# Adviescommissie praktijktoepassing brandveiligheidsvoorschriften

## ADVIES

Registratienummer: 1505  
Betreft: Voorportaal voor brandweerlift  
Trefwoorden: Bouwbesluit 2012, Woongebouw, gelijkwaardigheid, nieuwbouw, wbdbo, brandweerlift, brandbestrijding  
Datum: 17 maart 2015  
Status: Definitief

Ontsluiting woningen via extra beschermde vluchtroute

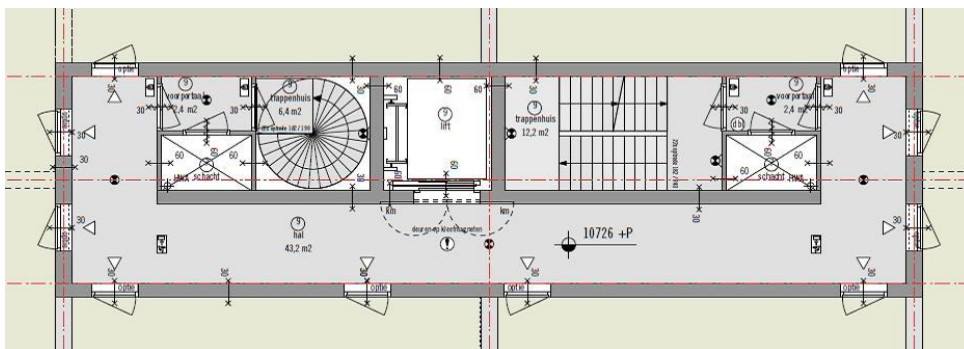
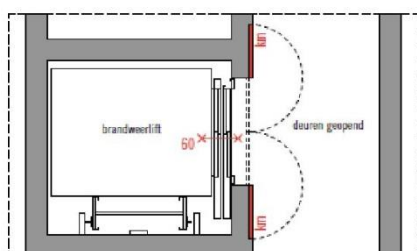
De woningtoegangsdeuren grenzen aan de extra beschermde vluchtroute (overloop) ter plaatse van de brandweerlift. Er ontbreekt een voorportaal bij de brandweerlift. De brandwerende lobby op de brandende verdieping moet bescherming kunnen bieden aan brandweerlieden om van daaruit de brand op dezelfde verdieping te kunnen bestrijden. Deze dient ten minste 3 m<sup>2</sup> groot te zijn.

De indeling van de kern dient zodanig gewijzigd te worden dat de brandweerlift via de extra beschermde vluchtroute (trappenhuis met breedte 1,2 m) bereikbaar is. Aan deze route (trappenhuis en overloop) mogen geen woningtoegangsdeuren gelegen zijn.

Brandwerende deuren voor liftoegang  
in geopende stand

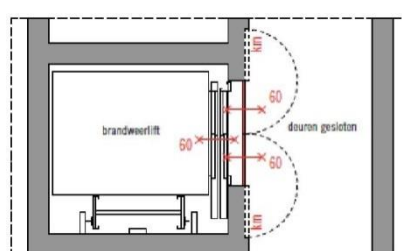
In deze oplossing is direct contact vanuit de liftoegang met de ruimte waarin zich de woningtoegangsdeuren bevinden, vermeden door het toepassen van brandwerende deuren vóór de liftoegang. Deze staan in het dagelijks gebruik in geopende stand vast op kleefmagneten en worden dichtgestuurd in geval van brand.

- De adviescommissie is van mening dat de liftoegang, door de aanwezigheid van de –in geval van brand- ervoor geplaatste brandwerende deuren, overeenkomstig artikel 2.107 lid 2 niet direct grenst aan de brandwerende lobby, c.q. de extra beschermde vluchtroute waaraan de woningtoegangsdeuren grenzen. De ruimte tussen de brandwerende deuren en de liftdeuren is specifiek toegepast om te voldoen aan artikel 2.107 lid 2. Hoewel dit een niet-gangbare ontwerp oplossing is, is dit niet in strijd met de prestatie-eisen van het Bouwbesluit. Immers, er is in het Bouwbesluit geen voorschrift opgenomen voor de minimale afmetingen van dit voorportaal. Evenmin is een voorschrift opgenomen over het kunnen verblijven van personen in dit voorportaal. De gekozen ontwerp oplossing voldoet daarmee direct aan de prestatie-eisen van het tweede lid van artikel 2.120.

- Met de gekozen ontwerp oplossing zijn volgens de adviescommissie echter niet alle risico's voor de hulpverlening bij brand afgedekt die bij een gangbare ontwerp oplossing van een voorportaal beter zijn afgedekt. Met name het risico van het niet functioneren van de brandweerlift in geval van brand is met de gekozen ontwerp oplossing een groter risico dan met een gangbare ontwerp oplossing:

- Het risico bestaat dat essentiële componenten voor het functioneren van de brandweerlift zodanig gepositioneerd of uitgevoerd zijn dat het functioneren van de brandweerlift door de aanwezigheid van hitte of rook uit een brandende woning in gevaar komt. Uit de praktijk blijkt dat het bedieningspaneel van de lift daarbij een kritische factor te zijn. Dit blijkt in de regel niet bestand tegen de hoge temperaturen die kunnen optreden bij brand.

- Indien de voorgestelde brandwerende deuren voor de liftoegang en het bedieningspaneel worden uitgevoerd met een brandwerendheid van 30 minuten met betrekking tot de criteria vlamdichtheid en temperatuur (EI 30), is het genoemde risico, naar de mening van de adviescommissie, niet groter dan in een gangbare ontwerp oplossing die rechtstreeks voldoet aan de prestatie-eisen.

- Uit het eerste lid van artikel 2.107 vloeit voort dat de wdbbo van een scheidingsconstructie, in dit geval de deur, tussen de in het tweede lid van artikel 2.120 bedoelde uitgang van de brandweerlift en de voordeur van een woning ten minste 20 minuten moet bedragen beschouwd op vlamdichtheid (E). De voorziene brandwerendheid naar de liftschacht toe is nu op tekening als 60 minuten aangegeven. In dit geval is er een zeer minimale afstand tussen de brandwerende deuren en de lifttoegang. Zoals in de bovenbeschreven beschouwing aangegeven is brandwerendheid m.b.t. vlamdichtheid (E-criterium) daarom niet voldoende, maar dient de brandwerendheid op het temperatuurcriterium (EI) te worden beschouwd. Het is aan te raden dit criterium ook op de tekeningen vast te leggen: EI 30

- De ontworpen oplossing leidt niet tot strijd met de voorschriften van artikel 2.120 van het Bouwbesluit 2012.

- Vanuit een risicobeschouwing is de kans dat de lift niet functioneert in geval van brand bij de door de indiener beoogde oplossing groter dan bij een gangbare oplossing van een brandwerend voorportaal met afmetingen waarin personen zich kunnen bevinden. De adviescommissie is van mening dat door toepassing van brandwerende deuren voor het bedieningspaneel en de liftdeuren die voldoen aan een brandwerendheid van 30 minuten, beschouwd op het criterium vlamdichtheid en temperatuur (EI 30), dit extra risico in voldoende mate is beperkt..
- Op de brandweerlift zijn niet alleen de eisen van het Bouwbesluit, maar ook de eisen van het Warenwetbesluit Liften van toepassing. De beoordeling daarvan valt buiten het kader van de adviescommissie.
